Landeshauptstadt Erfurt

Realisierungswettbewerb Rathausbrücke und Umfeld

-Ergebnis-

02.09.08

00000 06

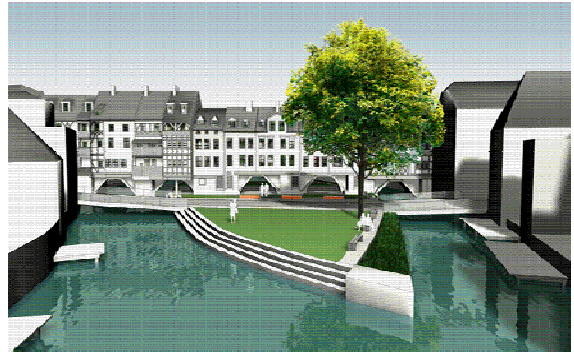
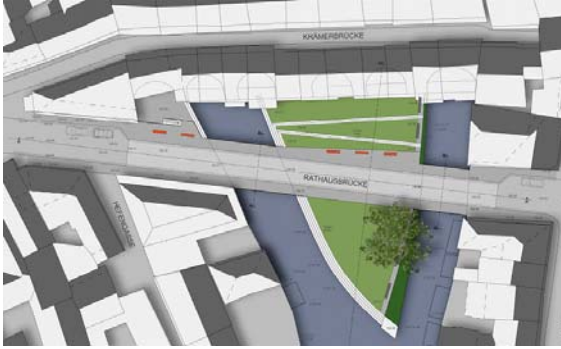
Die vorgelegte Arbeit nimmt die Idee der ehemaligen Furt auf. Das Entwurfskonzept umfasst zwei getrennte Brückentragwerke kleiner Stützweite, deren Längsneigung zum bodenständigen Mittelteil läuft.

Die Brücken sind als Rahmen ausgebildet und stellen somit erprobte und unterhaltungsarme Konstruktionen dar.

Die Ausstattung der Brücke mit Acrylglasgeländer und gepflasterten Brückenbelag sowie der Beleuchtungselemente sollte überdacht werden, eine Geschwindigkeitsbegrenzung auf 19 km/h wird nicht akzeptiert. Die Verkehrssicherheit ist zu gewährleisten.

Die Anschlussbereiche werden aufgenommen und durch Verringerung der Straßenbreite wird die gewünschte Raumfreiheit erzielt. Dadurch gibt es neue Blickbeziehungen auf die Krämerbrücke.

Die Gestaltung der Breitstrominsel ist übersichtlich, flexibel und sie weist klare Formen auf. Der Zugang ist weitestgehend barrierefrei.

Die starke Einfassung der Insel ist jedoch zu dominant für die sensible Flusslandschaft.

Die Unterbringung der Ver- und Entsorgungsanlagen wurden prinzipiell gelöst.

Die Wirtschaftlichkeit ist gegeben, nachvollziehbar und glaubhaft.

Bei Berücksichtigung der o. g. Empfehlungen kann von einer planmäßigen Lebensdauer mit normalem Erhaltungsaufwand ausgegangen werden. Eine Bauzeit wurde nicht angegeben, es liegen aber keine erkennbaren Probleme vor.

00000 18

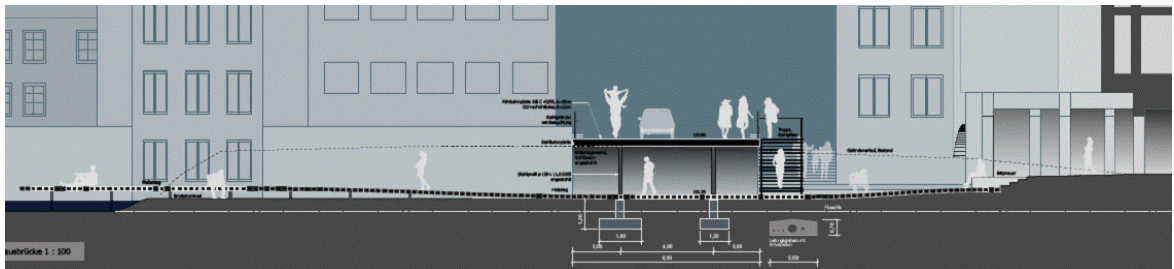
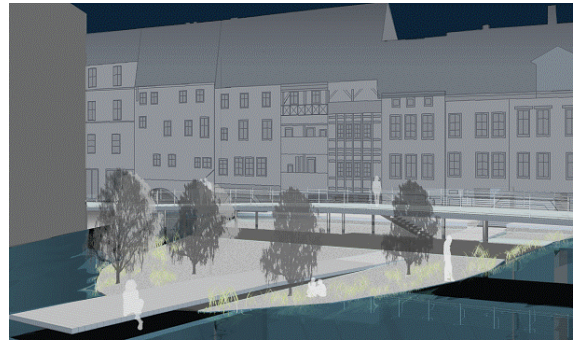
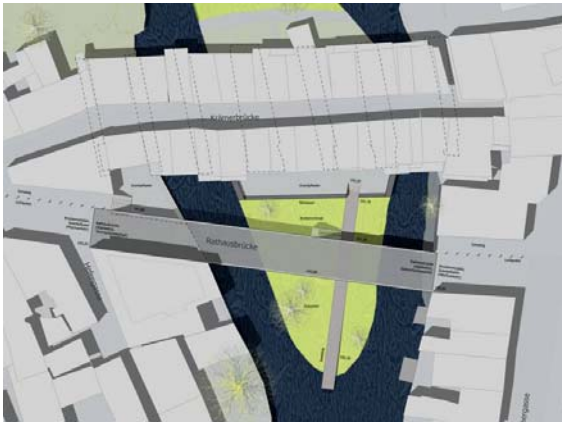
Die Arbeit überzeugt durch die klare Trennung zwischen der Brücke als Transitraum und der stark abgeflachten Insel, welche klar der Wasserebene zugeordnet ist und die die Verfasser als „Flusszäsur“ in der Stadtlandschaft bezeichnen.

Mit der leicht überhöhten, stegartigen Konstruktion und den vielen schlanken Stützen wird das Thema der früheren „Mühlstege“ überzeugend aufgenommen. Zugleich tritt die Rathausbrücke deutlich zu Gunsten der den Raum einrahmenden Krämerbrücke zurück. Wie weit die von den Verfassern angestrebte „luftige Distanz“ der Brücke zur Flusslandschaft tatsächlich reicht, ist jedoch angesichts der Verschattungswirkung zu hinterfragen. Dennoch ermöglicht dieser Beitrag die Unterquerbarkeit der neuen Brückenanlage, wodurch die Breitstrominsel als längs im Fluss liegendes Element herausgearbeitet wurde. Dies wird unterstrichen durch den langen Holzsteg auf der Insel, der die Spitze der Insel unpräzise heraushebt und den Flussbereich mit Kiesbank und Feuchtgräsern als besonnte Ruhezone definiert.

Dies wird allerdings erkaufte durch die in der Auslobung nicht explizit vorgesehene Dükerung. Mit der sehr reduzierten und zurückhaltenden Konstruktion (Stahlbetonplatte auf Einzelstützen) werden die Blickbeziehungen zur Krämerbrücke deutlich verbessert. Die leichte Überhöhung ermöglicht den Durchgang und unterstreicht den Brückencharakter. Eine gründlichere Ausarbeitung des Brückenquerschnittes wäre jedoch wünschenswert. Insgesamt gelingt mit verhältnismäßigen Mitteln eine zurückhaltende überzeugende Inwertsetzung der Situation.

Nicht nachvollziehbar scheint zunächst die Verlängerung des Brückenbelages bis an die Ecke Hefengasse. Durch die schlüssige Umdrehung der Treppe der gegenüberliegenden Seite mit Blick auf den Flussraum ist dies allerdings gerechtfertigt und entspricht der ursprünglichen Länge der Krämerbrücke.

Die ausschließliche Beleuchtung über Handläufe und Strahler in den Schrammborden scheint nicht ausreichend zu sein.

Die vorgeschlagene Mischverkehrsfläche mit nur 7,50 m nutzbarer Breite scheint problematisch. Separat ausgewiesene Gehwege fehlen. Mit einer Verbreiterung der Brücke ist eine Lösung jedoch denkbar.

Der Nachweis, dass die in die Geländer integrierte Schrammborde leistungsfähig sind, muss noch erbracht werden.

Die vorgeschlagene Dükerung kann u. a. aus Kostengründen nicht akzeptiert werden. Bei einer Überarbeitung des Brückenprofils wäre die Unterbringung der erforderlichen Leitungen im Brückenbauwerk aber nicht grundsätzlich unmöglich und wäre nachzuweisen.

Aussagen zur Entwässerung fehlen.

Folgekosten werden für Beläge und Stahlkonstruktion der Brücke als eher erhöht, für die Freiflächen jedoch als eher niedrig eingeschätzt.

Insgesamt liegen die Kosten im unteren Mittelfeld – vorausgesetzt, die Dükerung kann vermieden werden.

00000 08

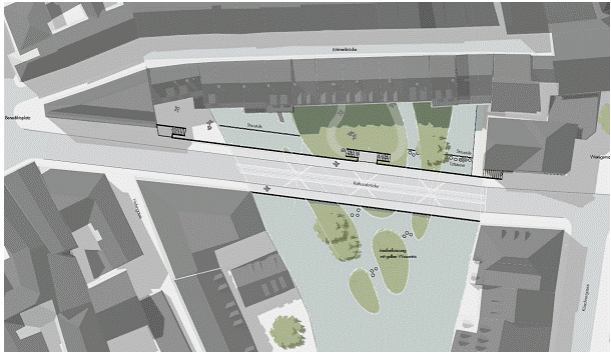
Der Lösungsansatz besticht durch eine einzige und klar herausgearbeitete Brückenfigur, welche sich komplett aus den Strominseln heraushebt. Die erreichte Filigranität und Einfachheit stellt einen wünschenswerten Dialog zur historisch bedeutenden Krämerbrücke dar. Darüber hinaus ist das Aufstellen der neuen Rathausbrücke auf begründeten Flussinseln mit durchgängigen Furten historisch richtig gesehen.

Die Überbauten erzeugen einen gut lesbaren Brückenraum mit Fahrbahn- und Gehbahntrennung. Ein zusätzlicher Treppenabgang erschließt unpräzise das Flussniveau.

Die Bereiche Benediktsplatz und Wenigemarkt sind nicht ausgearbeitet und entziehen sich einer Beurteilung. Der Brückenquerschnitt hingegen ist detailliert bearbeitet und hinsichtlich der Medienführung glaubhaft gelöst.

Die Materialität ist einfach und angemessen, Basaltbeläge im Gehwegbereich und Stabgeländer mit integrierter Beleuchtung. Das Beleuchtungskonzept vermag insgesamt nicht zu überzeugen. Der Fokus sollte auf der Sichtbarmachung der Krämerbrücke liegen.

Die funktionalen Anforderungen werden knapp erfüllt (nutzbare Brückenbreite). Ein besonderer und zusätzlicher Wegereiz stellt eine Verbindung über Trittsteine auf der Wasserebene dar. Sowohl das private als auch das öffentliche Interesse an Begehung bis hin zur Bespielung der Unterbauten und Flussinseln mit ihrem „amphibischen Charakter“ werden angemessen befriedigt.

Die zu erwartende Verlandung einzelner Bereiche, lässt einen höheren Pflegeaufwand zu erwarten.

Die vorgeschlagene Bauweise und der angegebene Kostenrahmen lassen eine wirtschaftliche Erstellung erwarten.

00000 11

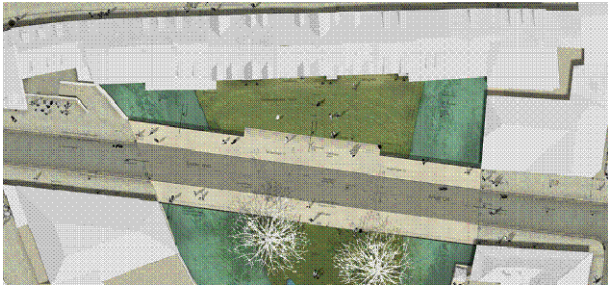
Die Überquerung des Breitstromes erfolgt durch zwei Brückenbauwerke, die den Wenigemarkt mit dem Benediktsplatz gradlinig verbinden. Durch einen Materialwechsel von Basalt-Großpflaster zum Gußasphalt wird die Brücke deutlich markiert. Negativ zu betrachten ist die Führung des Straßenverlaufes zwischen Wenigemarkt und Benediktsplatz, da der besondere Raumwechsel nicht erkennbar ist.

Die Ansicht der Brücke stellt sich relativ zurückhaltend dar, dadurch wird die Erlebbarkeit der Krämerbrücke maximiert.

Die Breitstrominsel wird in der Höhe kaum abgetragen. Dadurch entsteht eine Bündigkeit zwischen Insel und Brücke.

Lobenswert ist bei der Mittelinsel-Südspitze, dass diese über eine einfache Rasenfläche ohne Steilrand am Wasser erreicht werden kann.

Der Baumbestand wird zum größten Teil erhalten.

Die Beibehaltung der grünen Breitstrominsel trägt dazu bei, die abwechselnde Raumfolge zwischen Benediktsplatz und Wenigemarkt zu verstärken.

Die Einmaligkeit und Unverwechselbarkeit der Fluss-/Schwemmlandschaft wird hierdurch unterstrichen.

Es sind zwei schiefe Einfeldbrücken mit Stützweiten von 16 m bzw. 14 m vorgesehen.

Der Querschnitt ist gegenwärtig als vorgespannte Platte mit gekrümmter Unterkante und aufgesetzter Kappe geplant mit Beton C70/85 vorgesehen.

Die Detailausbildung als Querschnitt ist aus konstruktiven Gründen und Gründen der Medienführung zu überarbeiten. Das Problem der Ver- und Entsorgung ist derzeit nicht gelöst.
